Straßenbahnneubaustrecke Tangential- verbindung Pankow – Heinersdorf – Weißensee Auswertung der Informationsveranstaltung & Online-Beteiligung

Am 7. November 2018 fand der öffentliche BürgerInnendialog zur Straßenbahnneubaustrecke Tangentialverbindung Pankow – Heinersdorf – Weißensee statt. Die Veranstaltung stellt eine frühe Öffentlichkeitsbeteiligung gemäß §25 VwVfG dar. Ziel war es, über den derzeitigen Arbeitsstand der Planungen zur Straßenbahntangente Pankow – Heinersdorf – Weißensee zu informieren, das Planungsverfahren und die einzelnen Planungsschritte zu erläutern sowie sich zu den Planungen in kleineren Gruppen auszutauschen. Im Anschluss an die Veranstaltung war eine zweiwöchige Online-Beteiligung auf der Webseite mein.berlin.de möglich. Die Anregungen und Hinweise aus den BürgerInnendialogen wurden dokumentiert und die Ergebnisse flossen in die erste Stufe der Trassenbewertungen ein. Die Präsentationen und Protokolle der Veranstaltungen mit den dokumentierten Fragen und Anregungen, einschl. Foto-Dokumentation aus den Veranstaltungen wurden unter https://www.berlin.de/senuvk/verkehr/politik_planung/oepnv/netzplanung/de/tram_pankow_weissensee.shtml zur Verfügung gestellt

Abbildung 2: Übersicht über die Trassenvarianten

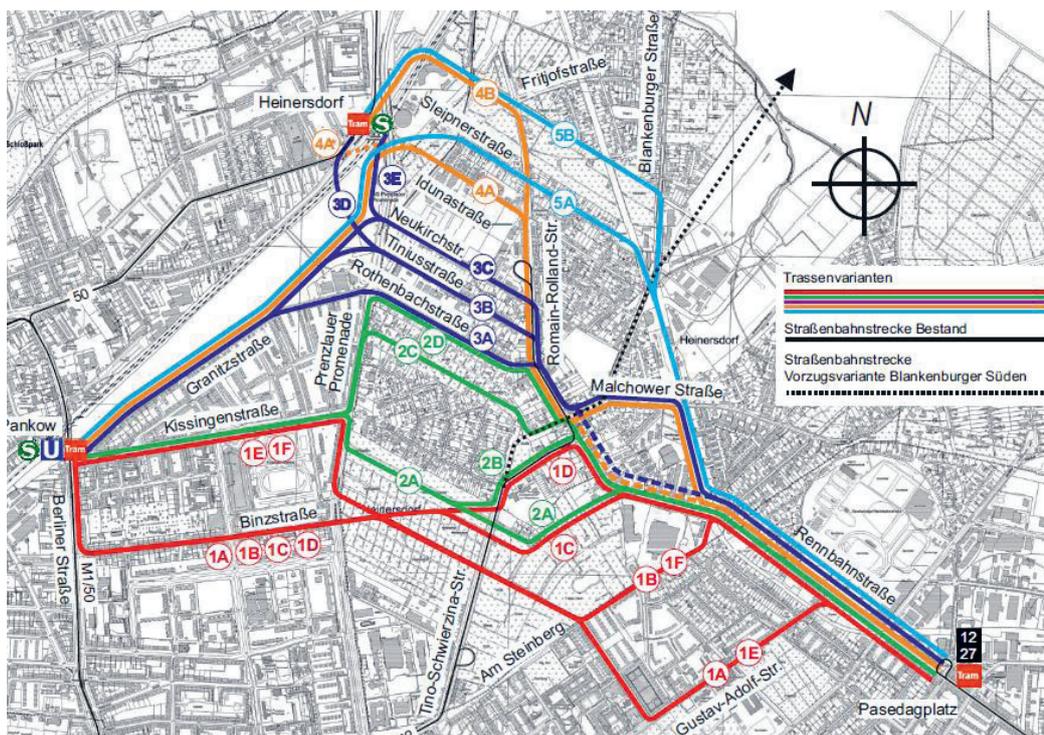
Es wird gefragt, ob eine Straßenbahnführung über die **Alte Gärtnerei** beziehungsweise **Netzelement N1** eine Option darstellt.

Als nachteilig werden die **Varianten 3B, C** und **4A** bezeichnet, da die Tinius-, Neukirch- und Idunastraße viel zu eng seien und bei einer Straßenbahnführung durch eine dieser Straßen der schützenswerte Baumbestand und Parkplätze wegfallen würden. Lieferverkehre und Müllabfuhr würden schon heute den Verkehr behindern. Sowohl in der Tinius- als auch in der Neukirchstraße würden sich Kinderspielplätze befinden, die durch zunehmenden Verkehr nicht sicherer werden würden. Außerdem wird von einigen KommentatorInnen die Fahrgastnachfrage als zu gering in diesem Bereich eingeschätzt. Es wird gefragt, ob genug Platz für Radfahrer und Straßenbahnhaltestellen berücksichtigt würde. Es wird außerdem die Sorge geäußert, dass mit dem Straßenbahnbau einhergehende Bauarbeiten zu andauernden Einschränkungen führen würden, da die Häuser zum Teil sehr dicht an der Straße stehen. Auch sei die Lärmbelastung nach Fertigstellung nicht zu unterschätzen. In Bezug auf die Neukirchstraße wird auf das bestehende Gewerbegebiet mit ansässigen kleineren Firmen hingewiesen, hier seien Lkw-Verkehre zu beachten.

Es wird die Frage gestellt, ob die **Variante 4B** von Süden bis zur Frithjofstraße, dann im Bogen nach links auf die Trasse 5A nach S-Bahn Pankow gelegt werden könnte (zum Beispiel zum Pankower Tor mit S- und U-Bahnanschluss). Die Tram sollte durch die komplette Romain-Rolland-Straße fahren und dann zum S Pankow-Heinersdorf abbiegen. Danach sollte sie an der Granitzstraße nach Pankow fahren.

Ein/e KommentatorIn sieht die **Variante 5A** als am sinnvollsten an. Die Streckenführung sei neben den Varianten 4A, 4B und 5B eine, die eine hohe Reisegeschwindigkeit verspricht und zugleich zwei S-Bahnhöfe erreichen lässt, bei denen Umsteiger aus der jeweiligen Richtungen die Straßenbahn nutzen können. Das bringt in jedem Fall Entlastung für den S-Bahnhof Pankow. Die 5A ließe auch keine Enteignung von Anwohnern erwarten. Wichtig sei in jedem Fall die Unterquerung der Autobahnbrücke.

Ein/e weitere/r KommentatorIn nennt die **Varianten 4A** und **5B** als die bevorzugten Straßenbahnführungen. Diese würden die Möglichkeiten zur bestehenden Unterfahmung der B109 am S-Bahnhof Heinersdorf bieten. Mit dieser Trasse könnten viele Nutzer auf die Straßenbahn zurückgreifen und hätte eine gute und schnelle Anbindung zur S-Bahn. Die Beeinträchtigung für Anwohner würde sich im Rahmen halten, da die Romain-Rolland-Straße eine breite Straße ist und Möglichkeiten bieten würde.

Es wird darauf hingewiesen, dass die Flächen der **alten Industriebahntrasse** nicht mehr vollständig zur Verfügung stehen beziehungsweise zwischenzeitlich bereits bebaut wurden. Dies betrifft die Varianten 5A/B.

Als Nachteil der Varianten 4A, 5A und 5B wird die Störung der Ruhe-Oase **Kleingartenanlagen** (KGA) Feuchter Winkel Ost und Nordland genannt. Einige KommentatorInnen sehen eine Führung durch die KGA äußerst kritisch und machen Vorschläge für alternative Straßenbahnführungen ohne Eingriffe in die KGA.

Insbesondere in Bezug auf **Lärm** werden die Varianten 3A und 3B kritisch gesehen. Diese würden durch stark befahrende und eng bewohnte Straßen führen, sodass dies eine erhebliche Zumutung für die Bewohner darstellen würde. Besonders die Anwohner von Heinersdorf Nord würden die höchste Last in Bezug auf Lärm, Verlust von Lebensqualität und so weiter tragen.

Eine Führung der Straßenbahn über die Flächen der alten Gärtnerei beziehungsweise das Netzelement N1 wurde nicht näher untersucht. Die Gründe sind zum einen die umwegige Trassierung mit engen Kurvenradien, zum anderen ergibt sich aus einer solchen Streckenführung hinsichtlich der Erschließungswirkung kein Vorteil gegenüber einer Straßenbahnführung auf der Romain-Rolland-Straße.

Sachverhalte wurden/werden in der Variantenbewertung berücksichtigt.

Der Sachverhalt wurde in der Variantenbewertung berücksichtigt und verworfen, da er keine erkennbaren Vorteile gegenüber der Variante 4A aufweist, aber eine aufwändigere und kurvenreichere Führung zum S-Bahnhof Pankow-Heinersdorf, unter anderem aufgrund der beginnenden Dammlage der Prenzlauer Promenade, zur Folge hätte. Zudem ist die Einfahrt von Osten verbaut.

Der Sachverhalt wurde in der Variantenbewertung berücksichtigt und verworfen, da er aufgrund geringer Einwohnerpotenziale keine erkennbaren Vorteile gegenüber der Variante 4A/5A aufweist, aber eine umwegige Führung (längere Fahrzeiten, höherer Energieverbrauch) sowie eine höhere Kurvigkeit zur Folge hätte.

Die Sachverhalte wurden in der Variantenbewertung berücksichtigt.

Die Sachverhalte wurden in der Variantenbewertung berücksichtigt.

Der Sachverhalt wird in der Variantenbewertung geprüft.

Die Sachverhalte werden in der Variantenbewertung berücksichtigt.

Die Vorbelastung von Straßen mit Lärm wird in der Variantenbewertung ebenso berücksichtigt, wie Aspekte der Lärmvermeidung im Rahmen des gesamten Planungsprozesses. Es wird bereits in der Planung darauf geachtet, dass schon die Infrastruktur zur Lärmminde rung beiträgt. Konkrete Aussagen dazu können aber erst in späteren Planungsphasen erfolgen.
